リコール情報

令和6年1月23日届出 令和6年1月24日作業開始 リコール届出番号 外-3744

1. 不具合の内容

改善箇所説明図 ①

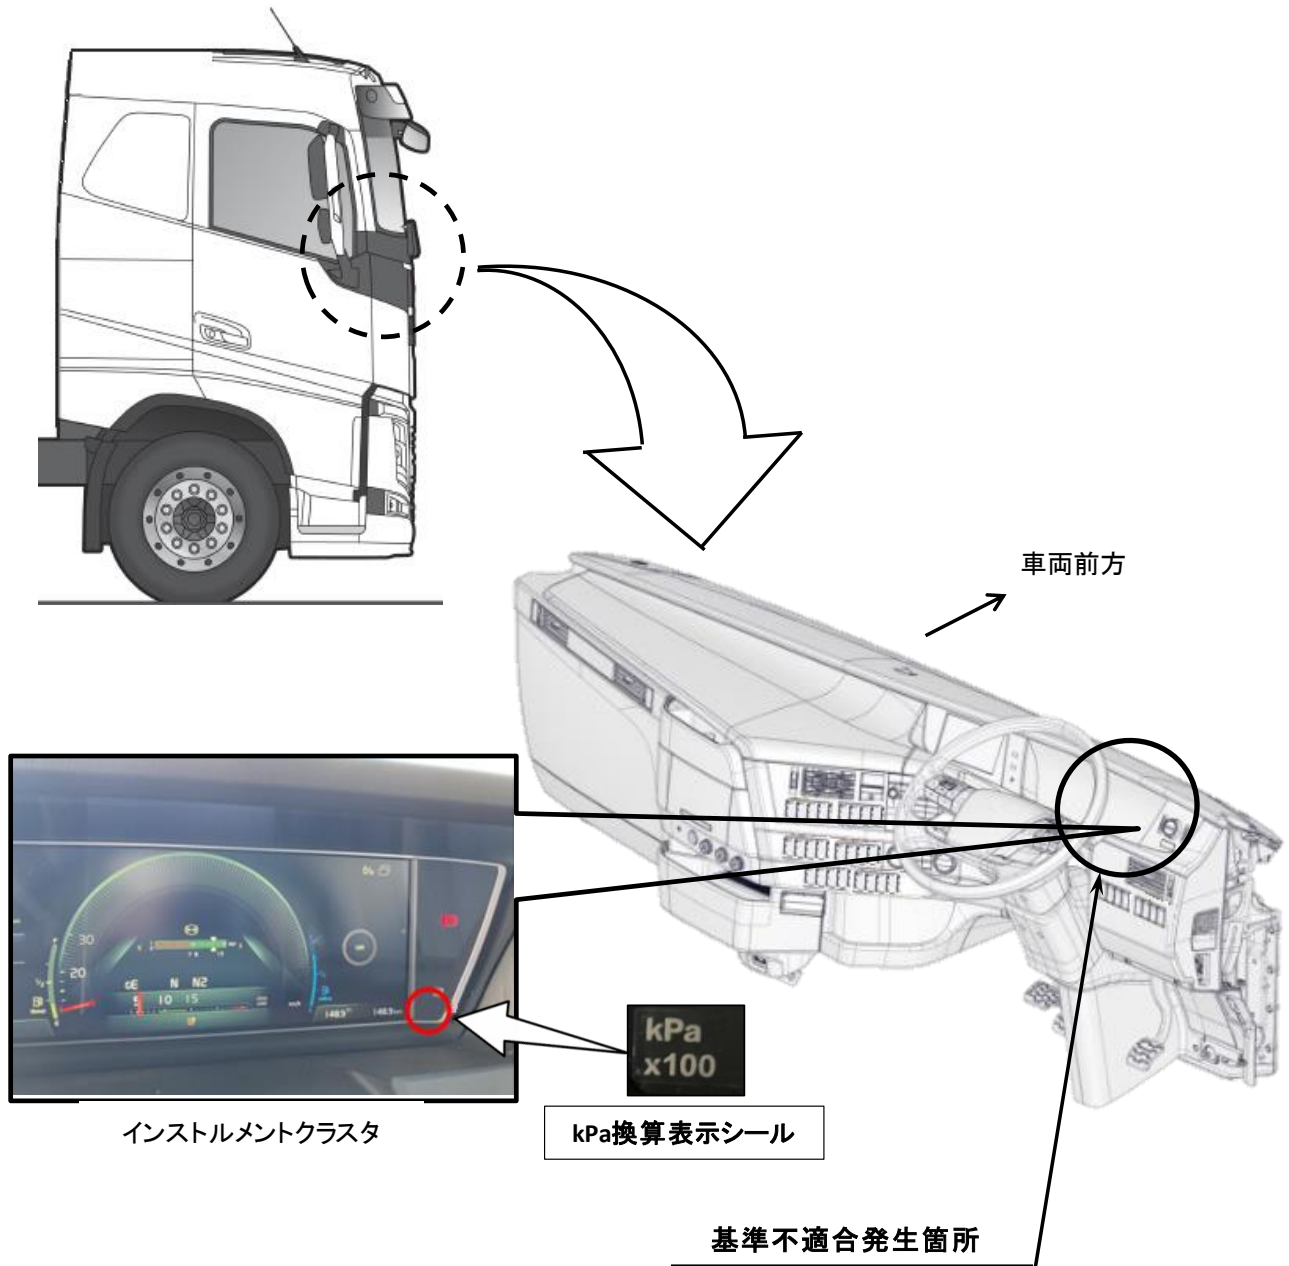
すれ違い用前照灯の初期傾斜指定値表示において、車両に貼付する表示の確認が不十分なため、誤った表示になっている。そのため、道路運送車両の保安基準第32条にかかるすれ違い用前照灯の初期傾斜指定値表示の規定に適合しない。

全車両、フロントパネル内右側パワーケーブル接続カバーに1.0%の適正シールを貼付する。

識別：作業完了車は、フロントパネル内右側カバーに正規シールの貼付を識別とする。
